**Verslag huishoudelijke elektrische installatie op laagspanning en zeer lage spanning****Algemeen:**

Referentie: 009-20260529-03	Datum controle: 29/05/2026
Keurder: 009

Eigenaar: Onbekend	EAN-code: 541448820063505816
Adres installatie: A.Rodenbachstraat 43A, 9470 - Denderleeuw	Nummer teller(s): 1sag3100744622
Distributienetbeheerder installatie: Fluvius	
Datum uitvoering installatie:	<input checked="" type="checkbox"/> Vóór 01/10/1981 <input type="checkbox"/> Tussen 01/10/1981 en 01/06/2020 <input type="checkbox"/> Vanaf 01/06/2020
Type:	<input checked="" type="checkbox"/> Wooneenheid <input type="checkbox"/> Niet-huishoudelijk <input type="checkbox"/> PV <input type="checkbox"/> Batterij <input type="checkbox"/> Laadpaal

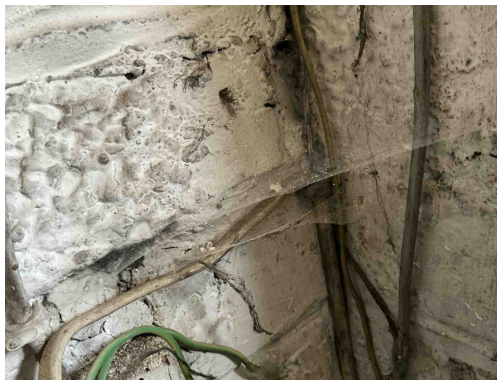
C27 - Het gebruik van geleiders van het type VTLmB (côte-à-côte) is niet toegestaan (Boek 1: 1.4.2.1).

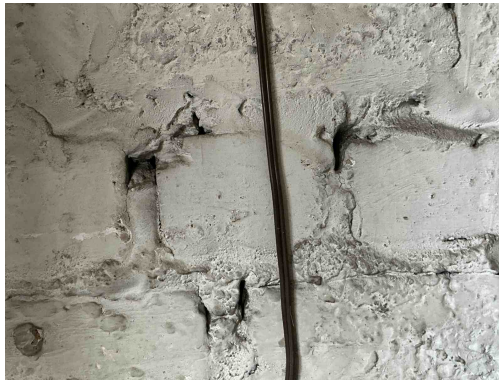
C27 - Het gebruik van geleiders van het type VTLmB (côte-à-côte) is niet toegestaan (Boek 1: 1.4.2.1).

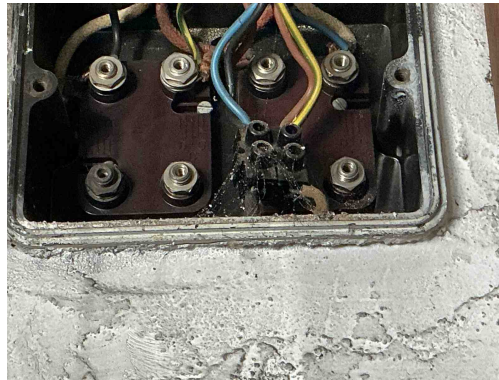
C27 - Het gebruik van geleiders van het type VTLmB (côte-à-côte) is niet toegestaan (Boek 1: 1.4.2.1).

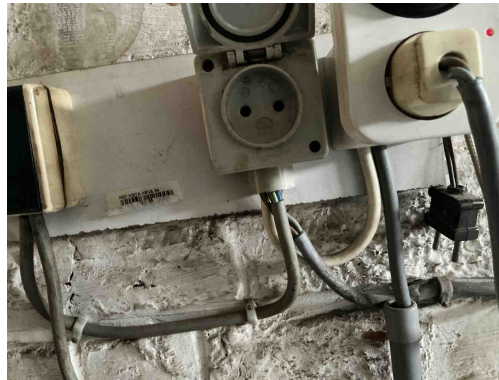
C35 - Er zijn doorverbindingen gemaakt met lusterklemmen; er kon niet aangetoond worden dat deze klemmen geschikt zijn voor de aanwezige spanning, stroom en draadsectie en dat ze "CE" zijn (Boek 1: 1.4.2.1.).

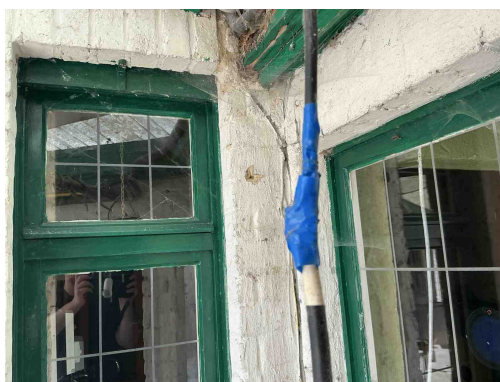
T11 - De contactdozen waarvan de toegekende stroomsterkte maximaal 16A en de toegekende spanning maximaal 250V bedraagt en niet bedoeld zijn voor de voeding van een of meerdere verbruikstoestellen voor een specifiek doel en niet geplaatst zijn in of op schakel- en verdeelborden, beschikken niet of IPXX-D (incl. gemeenschappelijke delen residentieel geheel) (Boek 1: 4.2.2.3/5.3.5.2).

T23 - Het elektrisch materiaal is beschadigd. (Boek 1: 1.4.1.3).

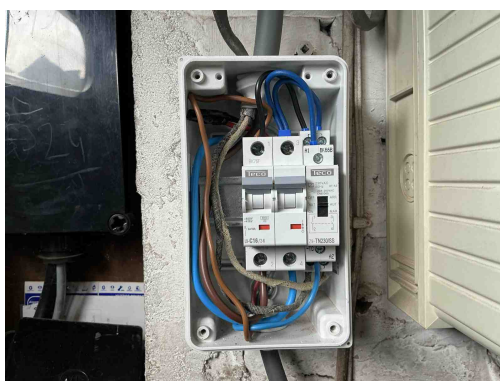
C26 - De verbindingen zijn niet gebeurd in borden, in aftakdozen, aan de klemmen van contactdozen, schakelaars of in de verlichtingstoestellen (Boek 1: 5.2.6.1).
